仕様変更のご案内

WB9Z-CU100 形 通信ユニット

WB9Z-CU100 形通信ユニットの仕様変更についてご案内いたします。

WB9Z-CU100 形通信ユニット

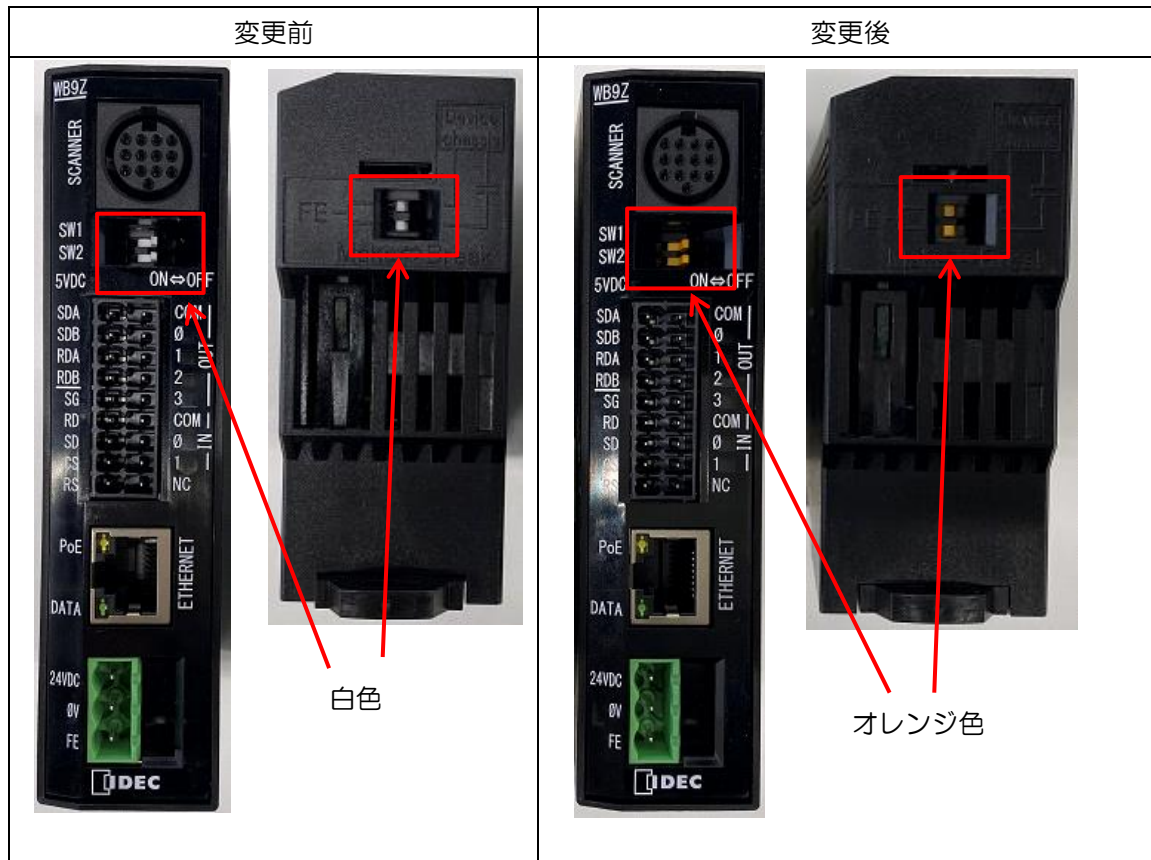
通信プロトコル：EtherNet/IP(アダプタ)、CC-Link IE Field Basic(スレーブ局)を追加いたします。

部品供給元のディップスイッチ廃止に伴い、操作部の形状および色を変更いたします。
